Varsel om oppstart av privat detaljregulering for Birkelundstunet, Seim gbr- 172/14 Lindås kommune.

NVE sitt innspel - Varsel om oppstart - Detaljregulering Birkelundstunet - Seim - GBnr 172/14 mfl - Lindås kommune

Merknader til oppstart av detaljregulering – Gnr. 172 bnr. 14 m.fl. – Birkelandstunet – Seim i Lindås kommune

Merknad varsel detaljregulering Gnr 172 Bnr 14 m.fl Birkelundstunet Seim Lindås kommune

Kartskisse Birkelundstunet

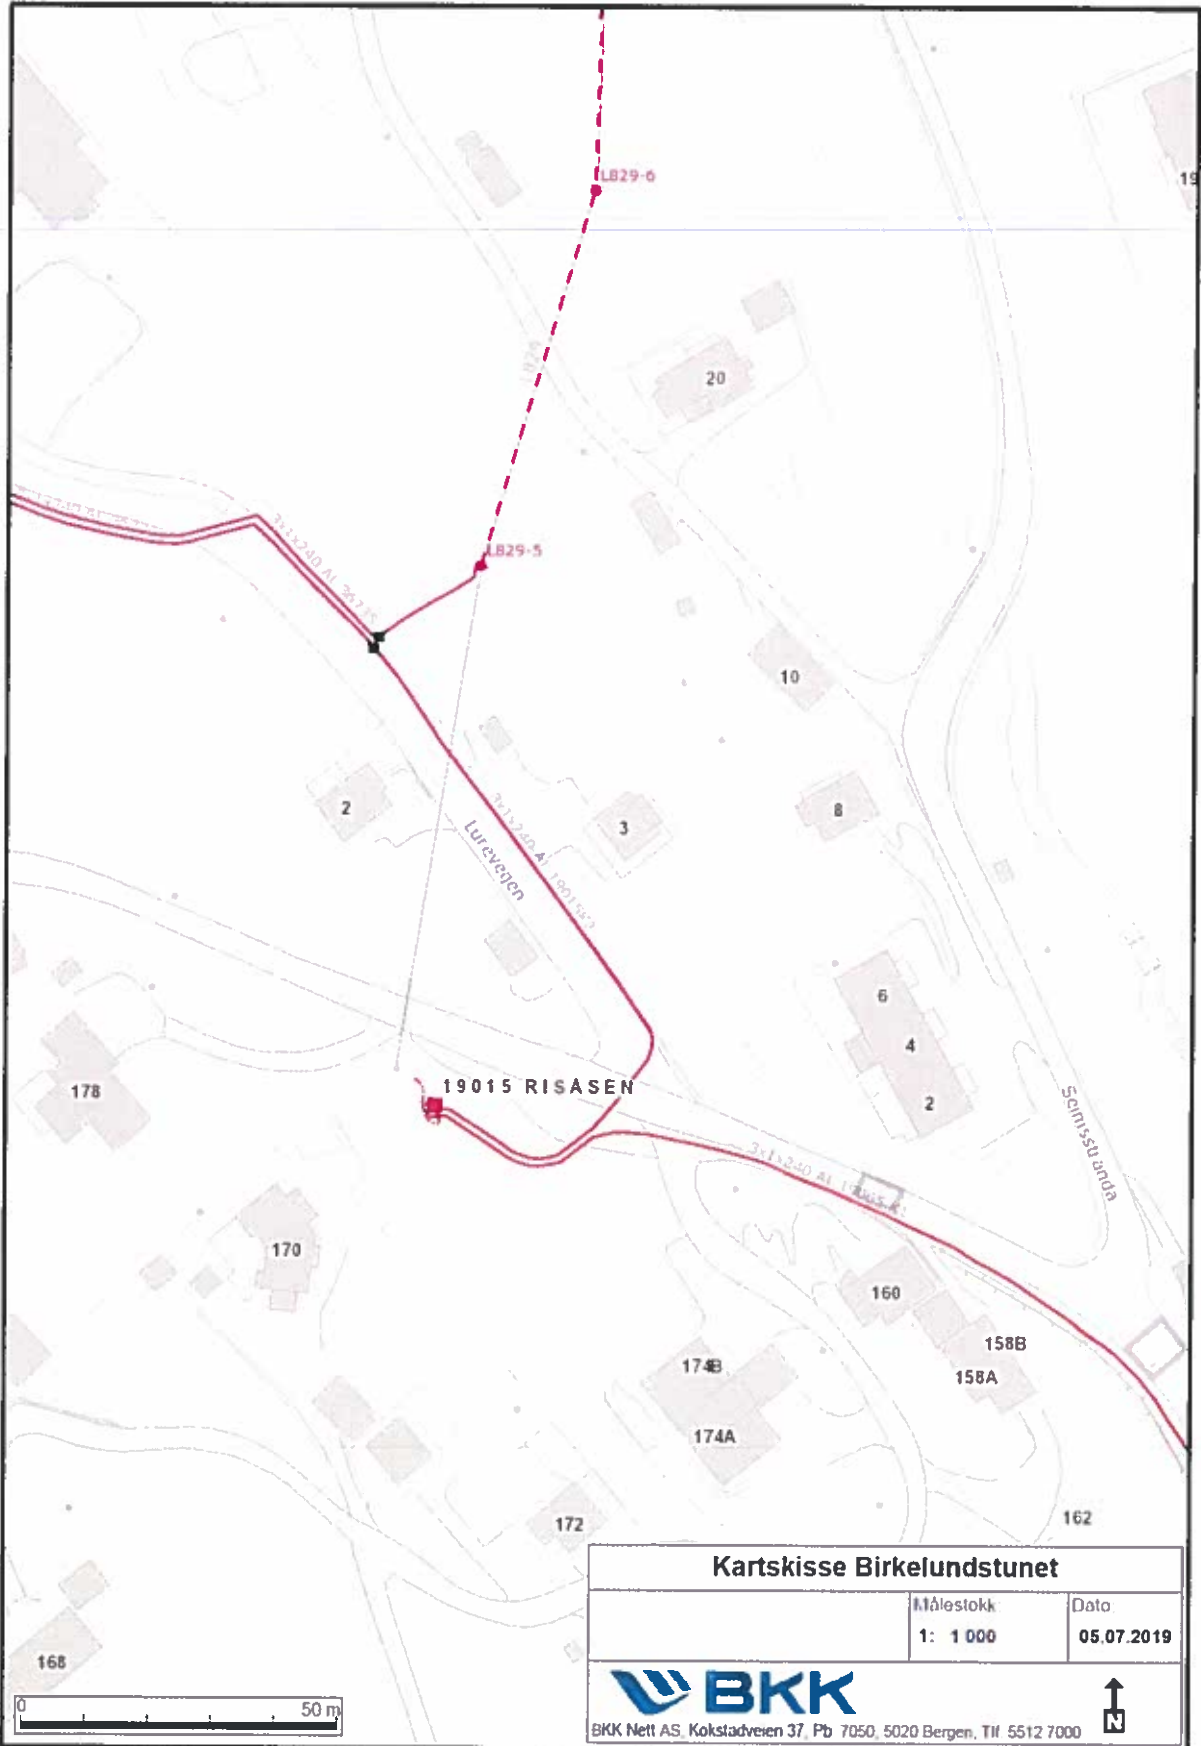
Vi har elektriske anlegg i det aktuelle planområdet som vist på vedlagte kart. Kartet kan brukes under følgende forutsetninger:

2.1 Eksisterende høyspennings luftledning

Det må tas hensyn til høyspenningsluftledninger som ligger innenfor planområdet. Ledningene har et byggeforbudsbelte på totalt 16 meter, 8 meter målt horisontalt ut til hver side fra senter. Vi ber om at traseen med byggeforbudsbeltet registreres i planen som arealformål trasé for nærmere angitt teknisk infrastruktur, jfr. Plan- og bygningsloven § 12-5 nr 2 eller som en hensynssone (faresone).

2.2 Eksisterende høyspenningskabler

Høyspenningskablene som ligger innenfor planområdet, må tas hensyn til. Det viktigste er at det ikke planlegges bebyggelse over eller nært ved kabelgrøften slik at kabelanlegget kan utsettes for fare og fremtidig tilkomst til kabelanlegget hindres.
